정기(기동점검) 점검 결과보고

[밤고개로 확장공사(장기계속-1차)]

- 점검일시 : 2019.07.22 (월)
- 점검결과
- ◆ 점검자 : 한종수

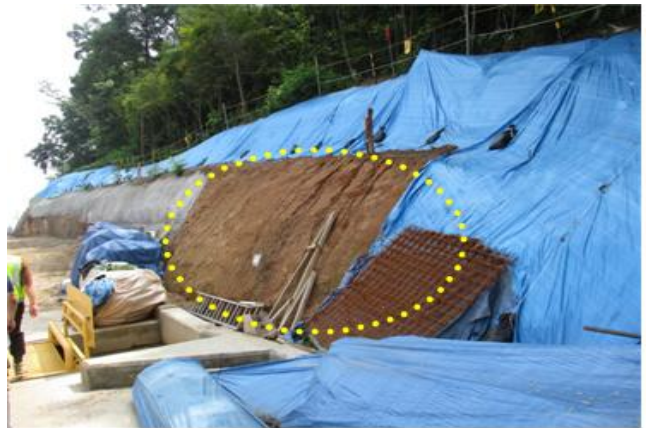
- 세륜기 옆 공간은 추락위험이 있으니 추락방지 시설(난간 등)을 설치하기 바람.
 ※ 산업안전보건 기준에 관한 규칙 제48조(울타리의 설치)

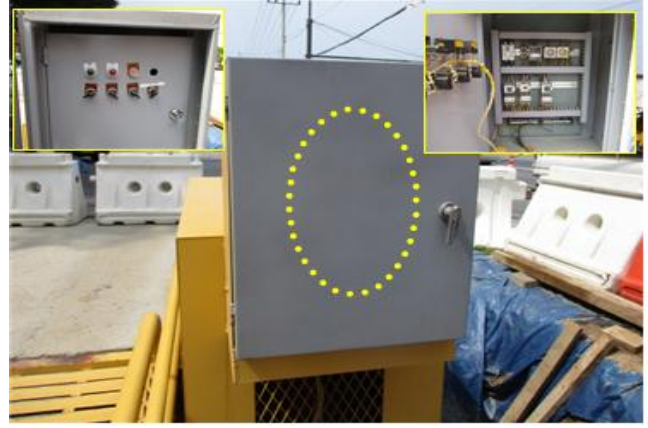
- 세류기 분전반에 대하여 아래사항을 보완하기 바람.

- 관리책임자 지정 표기
- 수전확인등 보수
- 충전부 방호

※ 산업안전보건 기준에 관한 규칙 제301조(전기 기계·기구 등의 충전부 방호)
